ELEMENTOS ADICIONAIS PARA EFEITOS DE CONFORMIDADE DO ESTUDO DE IMPACTE AMBIENTAL

PROCESSO DE LICENCIAMENTO ÚNICO AMBIENTAL N.º PL20240919008254

PAVIMOGEGE - EMPREITEIROS DE CONSTRUÇÃO CIVIL, LDA. (505269155)

PEDREIRA Nº 6848 “PARADA DE ATEI” (APA12232443)

Figura 1: Localização Espacial das Pedreiras na envolvente do projeto, no raio de 1 km.

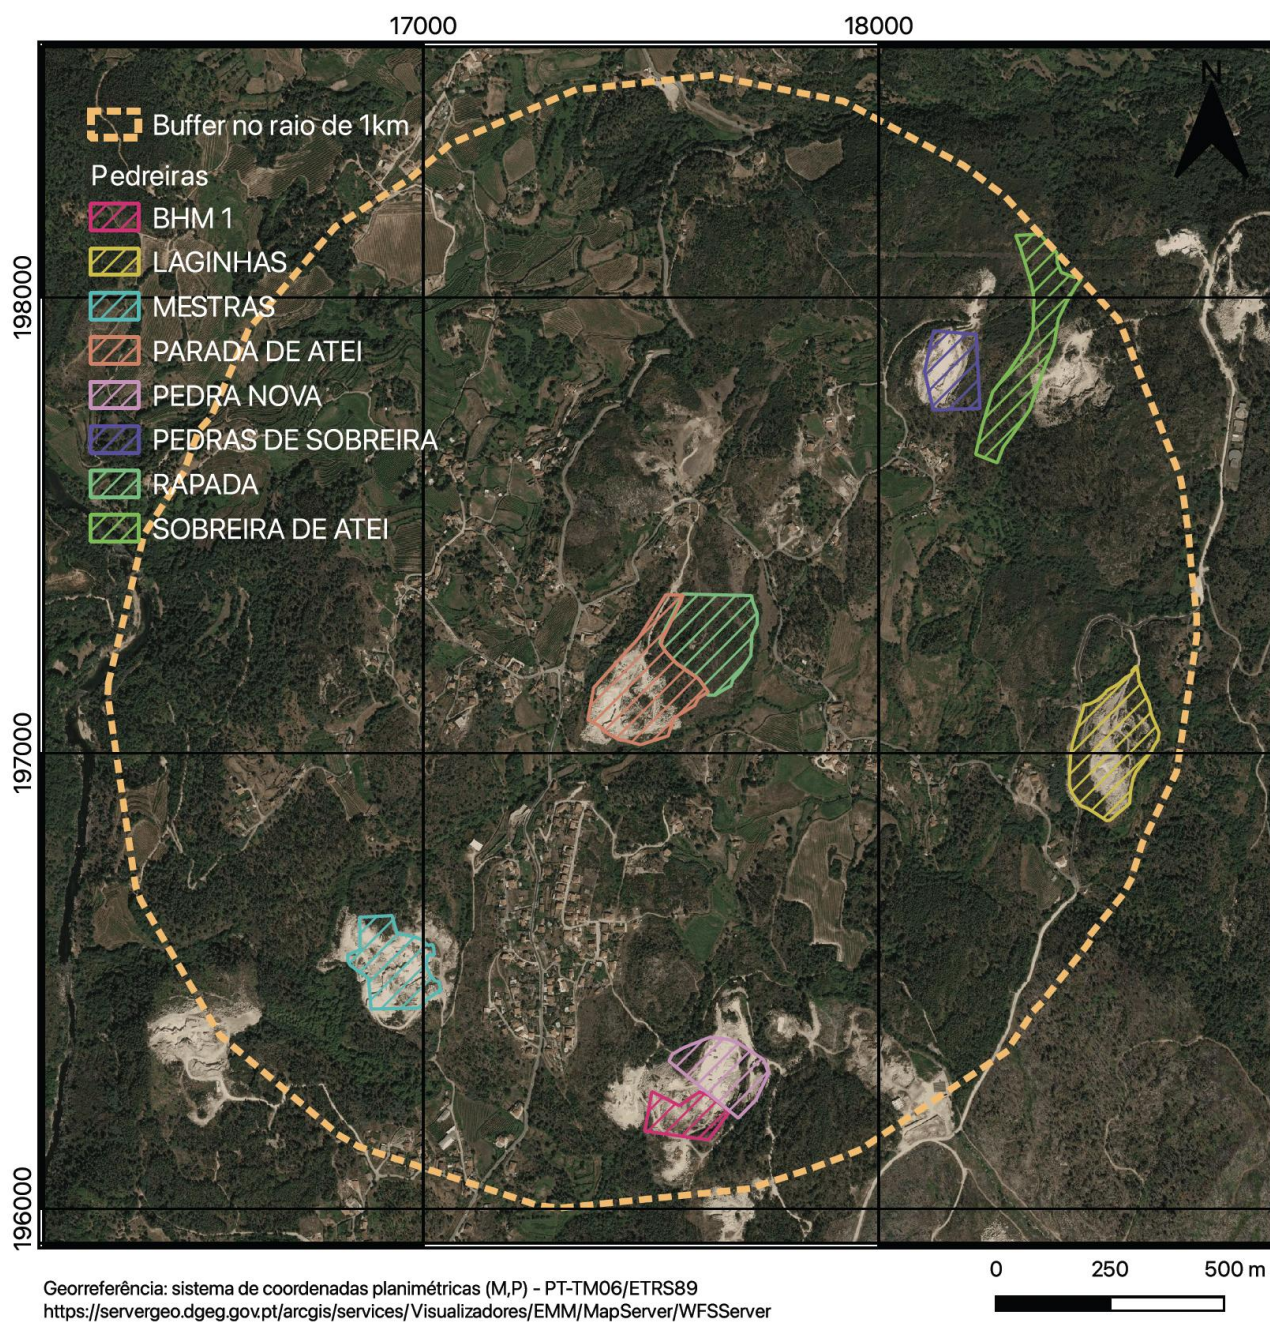
PEA – 2. Indicar no Relatório Síntese (RS), o total da área e volume de material explorado (t/ano) do projeto, em conjunto com as pedreiras localizadas na envolvente, num raio de 1 km do projeto.

RESPOSTA – Na Tabela 1 são apresentadas as características das pedreiras na envolvente do projeto, num raio de 1km, tendo em conta a informação disponibilizada no geoportal da DGEG em <https://www.dgeg.gov.pt/pt/servicos-online/informacao-geografica/>.

No raio de 1 km, para além da Pedreira nº 6567 “Rapada” e da Pedreira nº 6848 “Parada de Atei”, estão identificadas 6 pedreiras no cadastro de pedreiras disponível na DGEG (*vide* Tabela 1 e Figura 1). A área das pedreiras foi obtida a partir da informação geográfica disponibilizada pela DGEG e a informação sobre o material explorado foi obtido na plataforma SIAIA e por conhecimento da equipa responsável pela realização do EIA.

Figura 2: Lavra Final proposta (fonte: Plano de Pedreira)

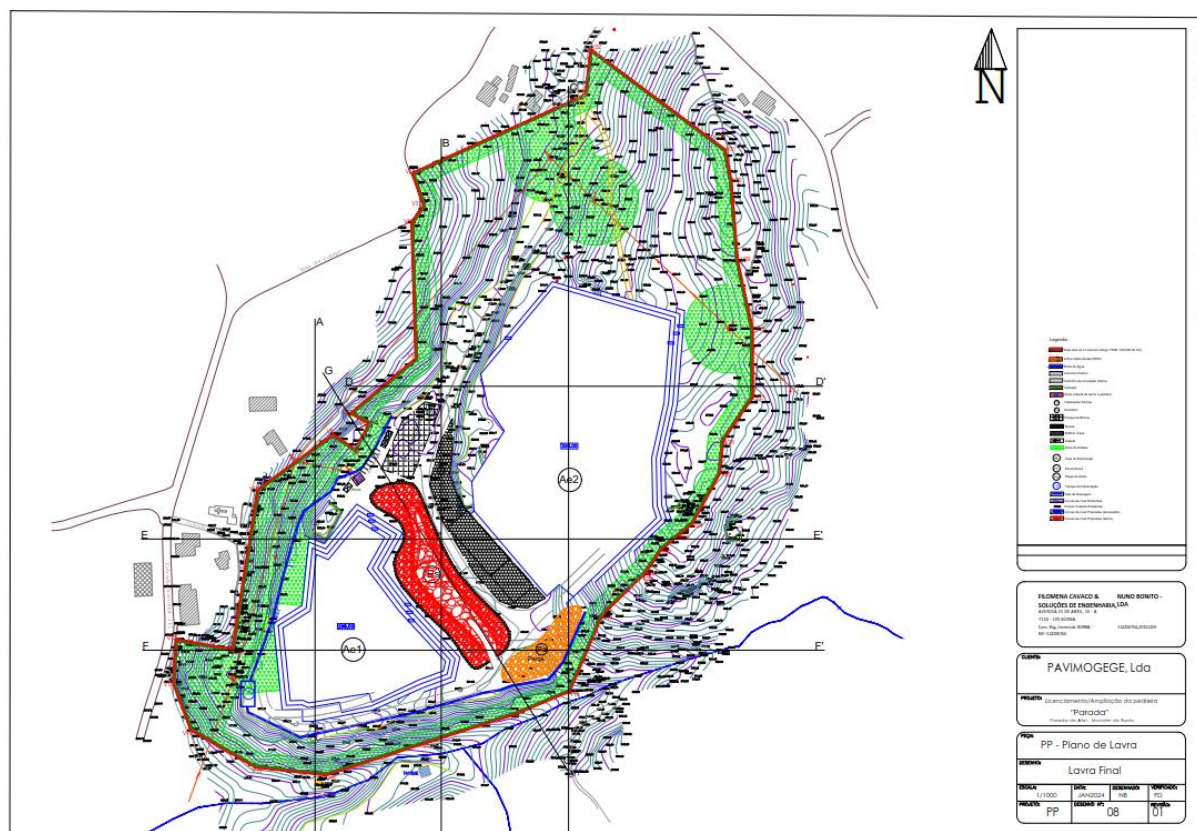
PEA – 3. Rever a caracterização e descrição do projeto, no EIA e o respetivo Projeto de Execução (PE) – Plano de Pedreira –, de modo a clarificar as várias fases de desenvolvimento do mesmo.

Em concreto, a configuração final do projeto de exploração (desmonte) considera, tal como indicado no Plano de Pedreira (*vide* Figura 2):

- Ae1: a criação de 4 pisos com uma altura entre patamares que varia entre os 5 e os 10 metros e largura mínima de 3 metros, variando entre os 328 m (cota máxima) e os 298 m (cota mínima), o que conferirá uma altura total de exploração da ordem dos 35 metros em consideração com o relevo da encosta.
- Ae2: a criação de 4 pisos com uma altura entre patamares que varia entre os 5 e os 10 metros e largura mínima de 3 metros, variando entre os 360 m (cota máxima) e os 330 m (cota mínima), o que conferirá uma altura total de exploração da ordem dos 24 metros, em consideração com o relevo da encosta.

Figura 7: Planta de zonamento sobre extrato da Carta Militar com sobreposição das áreas do projeto.

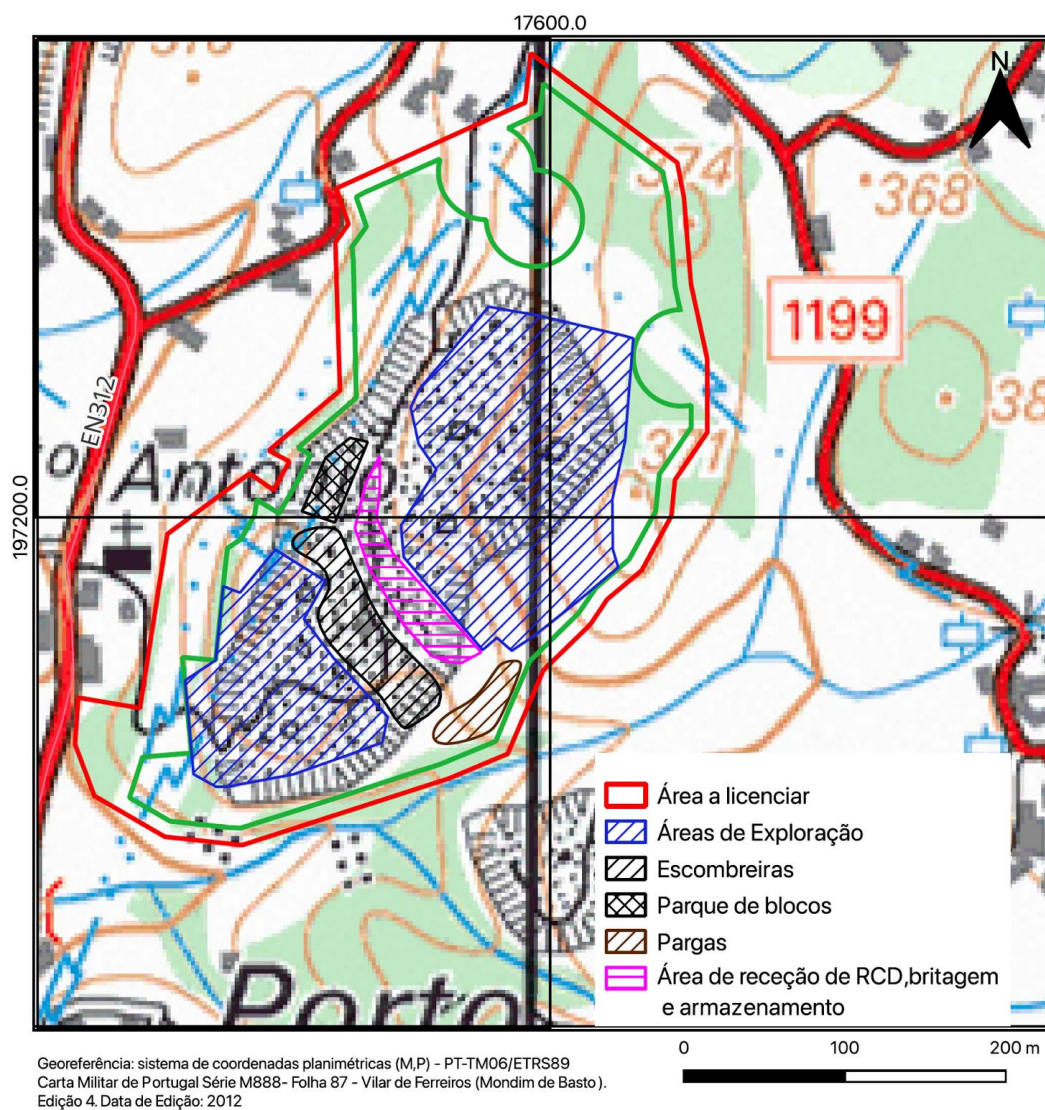
PEA - 18. Deverá ser esclarecida a diferença entre as linhas elétricas assinaladas nas plantas do projeto e as assinaladas na carta de condicionantes do PDM de Mondim de Basto em vigor, assim como as respetivas faixas de proteção (é mencionada no EIA uma linha incorretamente assinalada na planta de Condicionantes, não se elucidando sobre todas as assinaladas).

RESPOSTA – Na Figura 6 é apresentado o extrato carta de condicionantes do PDM de Mondim de Basto em vigor onde se identificam as linhas elétricas sobrepondo as áreas de exploração. Na Figura 7, extrato da Carta Militar verifica-se que a linha elétrica localizada na área nordeste da área a licenciar já está representada na sua atual localização. No entanto a linha elétrica localizada a oeste da área a licenciar a sobrepor a área de exploração.

Figura 9: Localização do Projeto de fusão da Pedreira nº 6848 “Parada de Atei” com a Pedreira nº 6567 “Rapada” sobre carta militar.

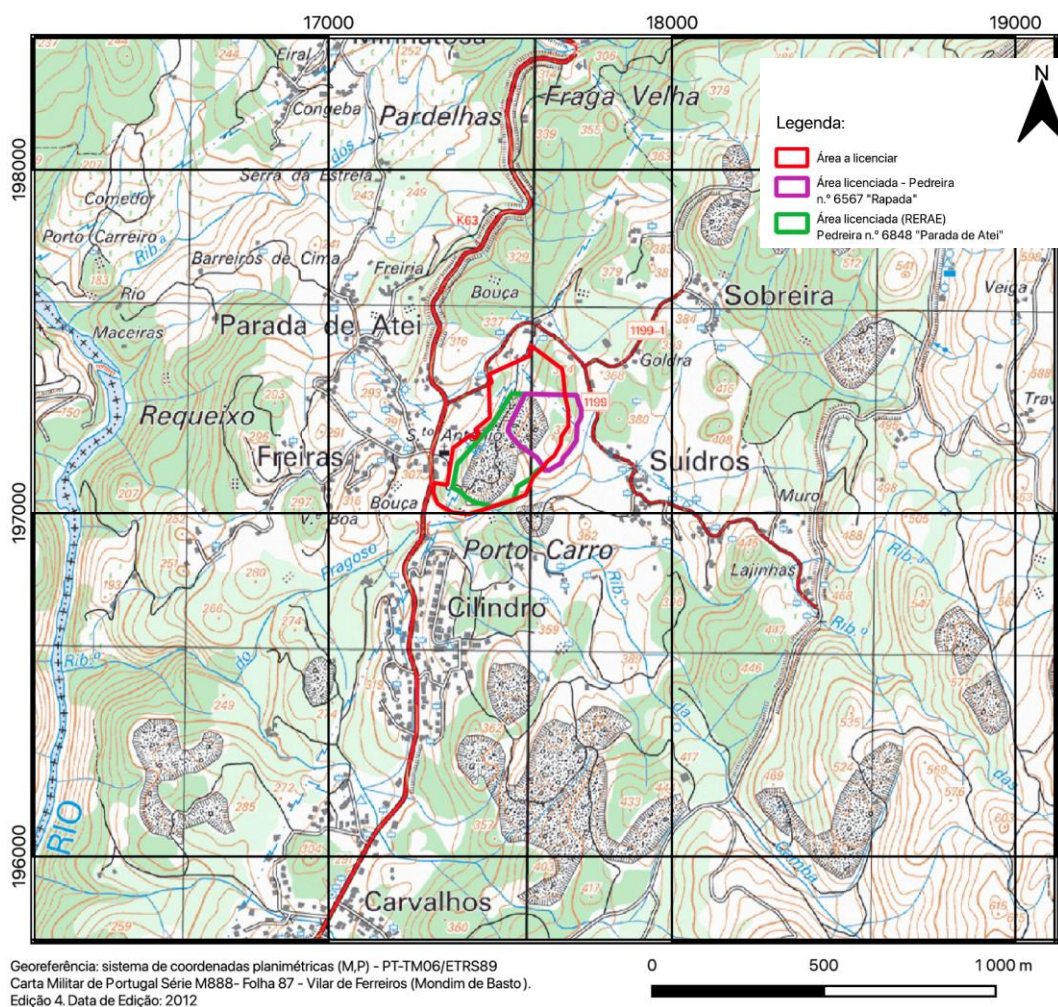
PEA - 19. Verificando-se a existência de “leitos de cursos de água” (leitos e margens dos cursos de água) no perímetro sul da área a licenciar, que integram os sistemas da REN, deverá ser analisado e avaliado a sua afetação nas diversas fases do projeto, indicando especificamente a medidas adotadas para a sua salvaguarda.

Em resposta ao solicitado é apresentada uma caracterização da situação atual, uma previsão de impactes e medidas adotadas para a sua salvaguarda. O ribeiro de Fragoso, é o curso de água que recebe as águas das linhas de água torrenciais que se localizam na envolvente à área de projeto e as águas do ribeiro de Camba e do ribeiro de Lajinhas, *vide* Figura 9.

Figura 19: Locais de monitorização no Ribeiro de Fragoso e local de descarga da rede de drenagem.

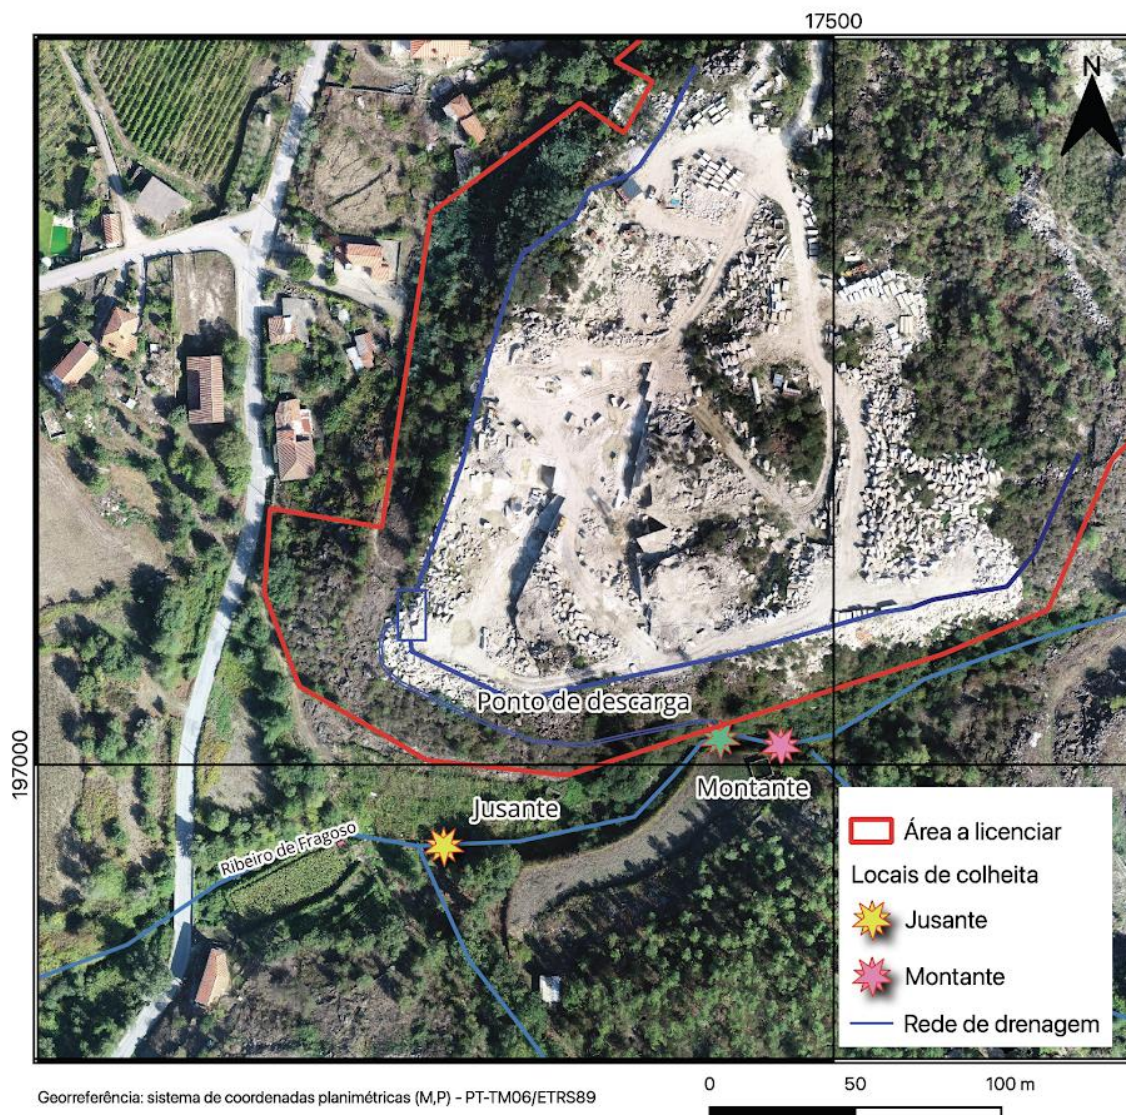
PEA - 25. Reformular o plano de monitorização dos recursos hídricos superficiais, de forma a ser possível a avaliação dos parâmetros físico-químicos e microbiológicos e assim verificar o impacte exclusivo da deste projeto no Ribeiro do Fragoso. Este plano deverá contemplar um ponto de monitorização que não seja influenciado pelas áreas de exploração (AE 1 e AE2) que servirá para determinar a situação de referência, e um outro ponto imediatamente a jusante da área de influência da exploração.

RESPOSTA – O plano de monitorização dos recursos hídricos superficiais foi reformulado tendo sido incluídos os seguintes parâmetros microbiológicos: Coliformes totais, Coliformes fecais, Enterococos intestinais, Escherichia coli e Salmonella spp. O local de monitorização a jusante foi alterado para as coordenadas PT TM06/ETRS89: 17366;196972. Na Figura 19 é apresentada a localização, sobre fotografia aérea, dos locais de monitorização no Ribeiro de Fragoso e local de descarga da rede de drenagem.

Figura 26: Localização dos resíduos identificados sobre fotografia aérea.

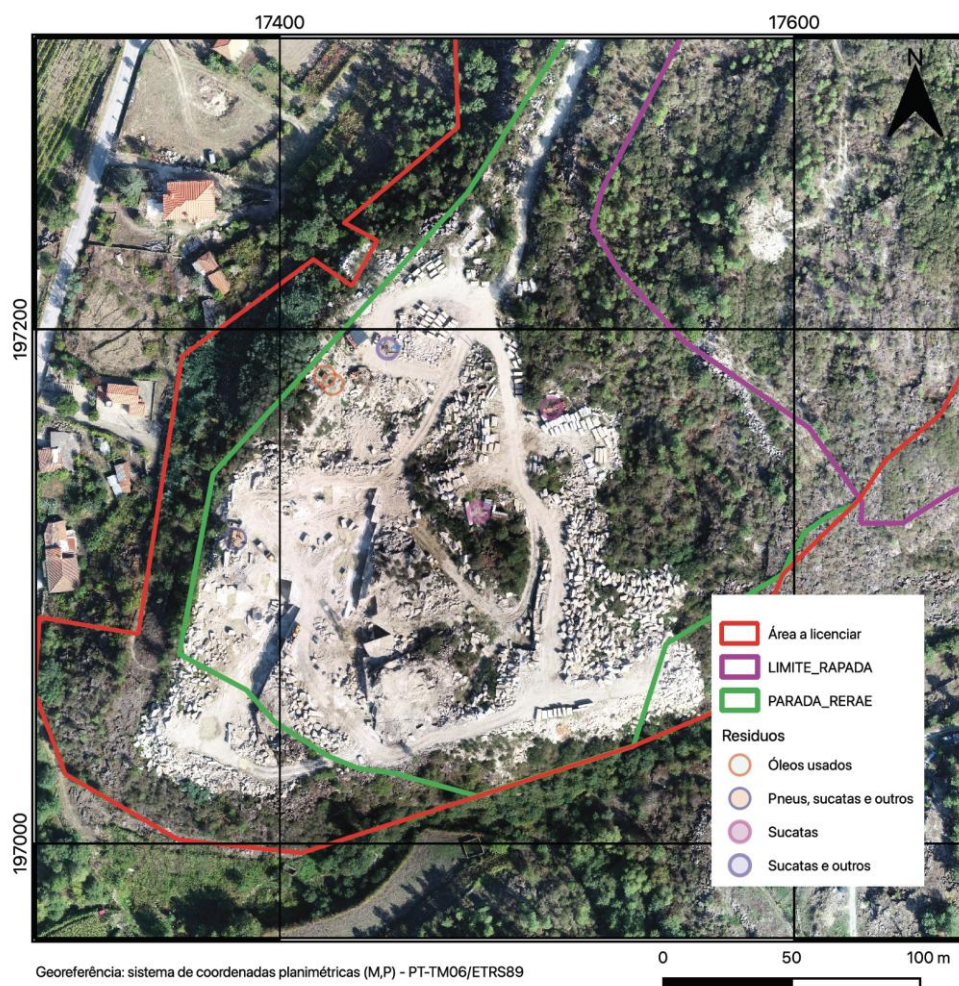
PEA - 36. Melhorar a caracterização da situação de referência, com a caracterização dos locais de armazenamento temporário, designadamente a localização (planta), as dimensões, condições de acondicionamento (em contentores, big-bags, a granel, etc.), etc.

RESPOSTA – Tal como referido no RS a gestão de resíduos atualmente é efetuada de forma incorreta. Para além do armazenamento de óleos usados no contentor/ferramentaria também são armazenados óleos usados em contentor destinado para o efeito. Na Figura 24 são apresentadas fotografias do contentor utilizado para armazenamento de resíduos. Este local embora coberto não possui bacia de retenção.

Os resíduos de embalagens e outros indiferenciados são atualmente armazenados em reservatórios localizados no exterior. Os pneus usados e algumas sucatas estão armazenados temporariamente em locais não impermeabilizados, *vide* Figura 25.

Figura 29: Esquema com o perfil de vala de drenagem a implementar.

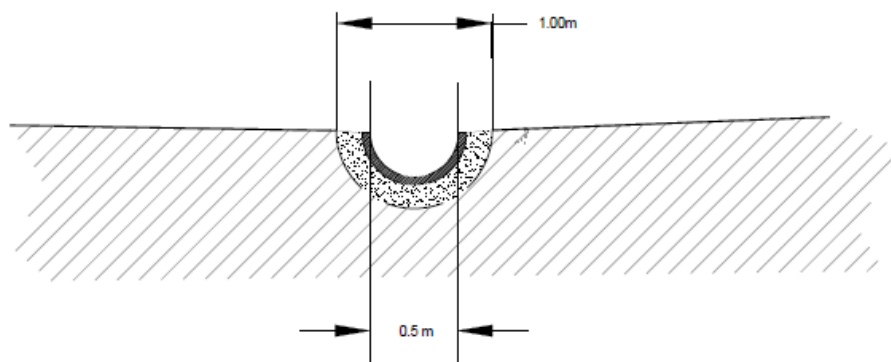
PEA - 53. Retificação das coordenadas do ponto de rejeição de modo a que coincida com a linha de água identificada (a edição das coordenadas do ponto em mapa permite marcar uma localização exata mediante introdução manual de coordenadas).

RESPOSTA – O ponto de descarga será no Ribeiro de Fragoso. Do descarregador da bacia de decantação a as águas tratadas serão encaminhadas, para o Ribeiro de Fragoso, por gravidade. Na Figura 29 é apresentado um exemplo de perfil da vala de drenagem a implementar.
